中型トラックの燃料タンクのリコール

(届出日：平成29年6月15日 作業開始日：平成29年6月16日)

リコール届出番号4063

改善箇所説明図

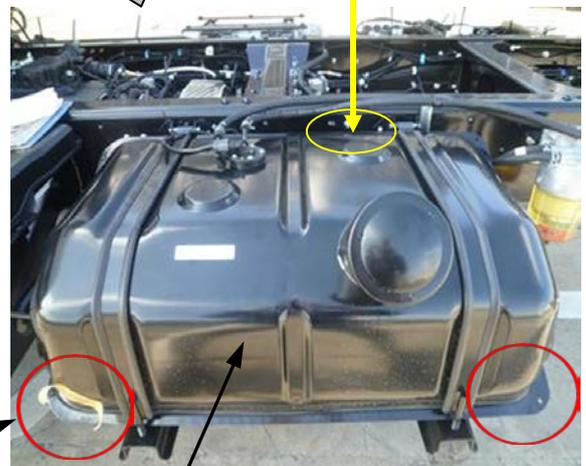
(交換修理用部品の良否確認)
※不良品の製造ロット番号:
17B20~17C10

基準不適合発生箇所

中型トラックの燃料タンク製造工程において、プレス成型後のシーム溶接の条件設定が不適切なため、燃料タンクのR部分が融合されていないことがある。そのため、そのままの状態で使用を続けると、当該部位から燃料がしみ出ることがあり、最悪の場合、滴下するおそれがある。

改善の内容

全車両、燃料タンクを良品と交換する。また、交換修理用部品が組み付けられた可能性がある車両は、燃料タンクの製造ロット番号を確認し、該当する場合は燃料タンクを良品と交換する。

識別：対策品の交換終了は、燃料タンクの給油口部分に白色ペイントを塗布する。
